AMTSVERFÜGUNG

Bewilligung zur Einleitung von nicht verschmutztem Abwasser in ein oberirdisches Gewässer (AV-2026-400)

Chur, 19. Mai 2026

Entsorgung von Schnee

Datenblatt Schneedeponie: Stenna (Flembach)

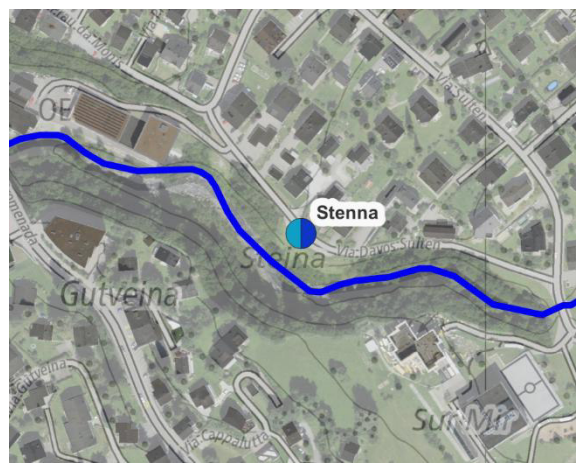
Wie an der Besprechung und Begehung am 7. Februar 2024 festgehalten, darf nur nicht verschmutzter Schnee an das Ufer oder direkt in den Flembach eingetragen werden. Insbesondere bei der Kippstelle Stenna wurde in der Vergangenheit zu viel Schnee in den Flembach eingetragen und die Auflagen gemäss Merkblatt «Entsorgung von Schnee» nicht eingehalten. Es wurde vereinbart, dass im Winter 2025/26 die Entsorgung von Schnee an den beiden Standorten dokumentiert werden solle. Dabei sollen zu drei Zeitpunkten (Ende Januar, Ende Februar und Ende März) Fotos an den beiden Standorten am Flembach aufgenommen werden. Mit Aktennotiz vom 6. Mai 2026 wurde durch das Büro Auin AG die erforderliche Dokumentation erbracht.

Der Flembach ist ein wichtiges Fischgewässer. An den beiden Schnee-Eintragsstellen am Gewässer wurden durch das AJF Brütlinge und auch Jährlinge festgestellt. Entsorgungen von Schnee in Laichgebiete sind strikte untersagt. Im Herbst 2025 wurden die Laichhabitats an den Standorten vom AJF untersucht. Dabei wurden im Bereich der Schneedeponien keine Laichgruben festgestellt. Daher können die Schneeeintragsstellen auch fischereirechtlich bewilligt werden.

1. Der Gemeinde Flims wird die Bewilligung zum Eintrag von nicht verschmutztem Schnee aus der Strassenräumung in den Flembach, Eintragungsorte gemäss Sachverhalt, unter folgenden Auflagen erteilt:
 - a) Es darf ausschliesslich nicht verschmutzter Schnee in den Flembach direkt oder indirekt (Ablagerung in Gewässernähe) eingebracht werden. Nicht verschmutzter Schnee ist weiss und weist nur marginale, optisch sichtbare Spuren von Verschmutzungen auf.

- c) Der Gewässerquerschnitt des Flembachs darf zu maximal einem Drittel mit nicht verschmutztem Schnee gefüllt werden. Die wasserführende Gewässersohle darf dabei zu maximal einem Viertel gefüllt werden. Der Eintrag des nicht verschmutzten Schnees darf zu keiner Erosion oder zusätzlichem Geschiebetrieb im Flembach führen. Es darf kein Aufstau mit Trockenlegung von Gewässerabschnitten erfolgen.
